Informe Consolidado de Solicitud de Aclaraciones, Rectificaciones y/o Ampliaciones Complementario a la Declaración de Impacto Ambiental del Proyecto "Sistema de Almacenamiento de Energía BESS Atardecer"

Nombre del Titular : Jinko Power Chile SpA.
Nombre del Representante Legal : José Tomás Hurley Rodríguez
Dirección : Av. Isidora Goyenechea 2800, piso 43, Las Condes

El presente Informe Consolidado de Solicitud de Aclaraciones, Rectificaciones o Ampliaciones Complementario a la Declaración de Impacto Ambiental del proyecto "Sistema de Almacenamiento de Energía BESS Atardecer", contiene las observaciones generadas en virtud de la revisión de la Adenda.

Figura 2 Obras.

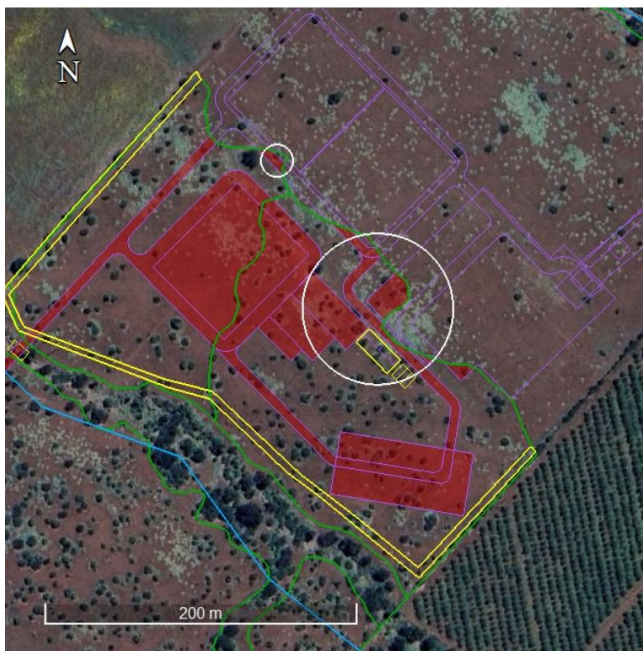
41. En relación con el permiso que se establece en el **artículo 148 del Reglamento del SEIA**, (en adelante PAS 148), permiso para la corta de bosque nativo y los antecedentes presentados en la Adenda, Anexo 10.5. Se hace presente que no es posible evaluar detalladamente los antecedentes del PAS 148, considerando que este no incluye toda la superficie de bosque nativo a afectar, en ese sentido, se ha verificado que la superficie efectiva a intervenir de bosque nativo esta subrepresentada entre 0,3 y 0,5 hectáreas, ya que no incluye áreas asociadas a obras, como cerco perimetral, cortafuego, zona de acopio de corta de vegetación, que intervienen formaciones reconocidas como bosque nativo. Además, de áreas que corresponden a pequeños sectores del bosque que perderán toda conexión con las formaciones remanentes, y que podrían representar un riesgo frente a eventos como incendios (ver imagen).

Figura N°3, Superposición de layout Anexo 1 y Anexo 13 con discordancia.

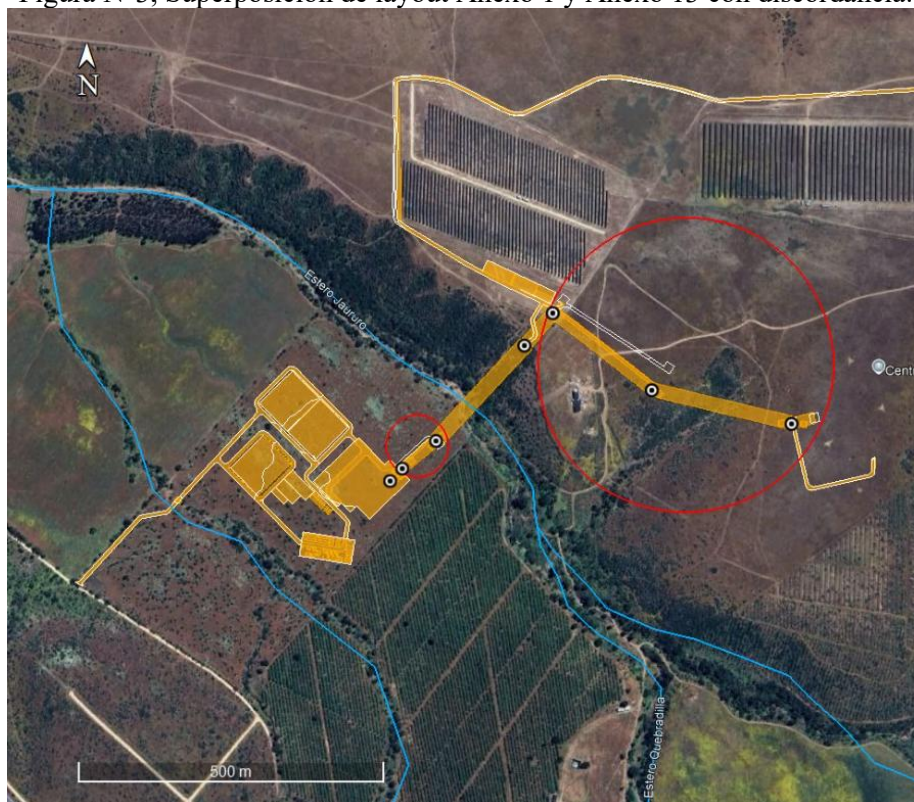
54. En la Adenda, Anexo 1, “Planimetría”, se presenta el layout del proyecto actualizado en formato de cartografía y en kmz, el cual no es concordante con el layout presentado en el Anexo 13 “Vegetación” en formato shp (Tal como se visualiza en la siguiente figura en los círculos rojos).

En círculo rojo se destacan las diferencias encontradas en los distintos anexos; en anaranjado las obras del Proyecto según las capas contenida en archivo KMZ y la carpeta “SHP obras, partes y acciones” del Anexo 01 Planimetría, y en línea blanca las áreas a intervenir por el proyecto según, el archivo “Veget_Intervenir_Adenda_revB.shp”, del Anexo 13 “Vegetación”.
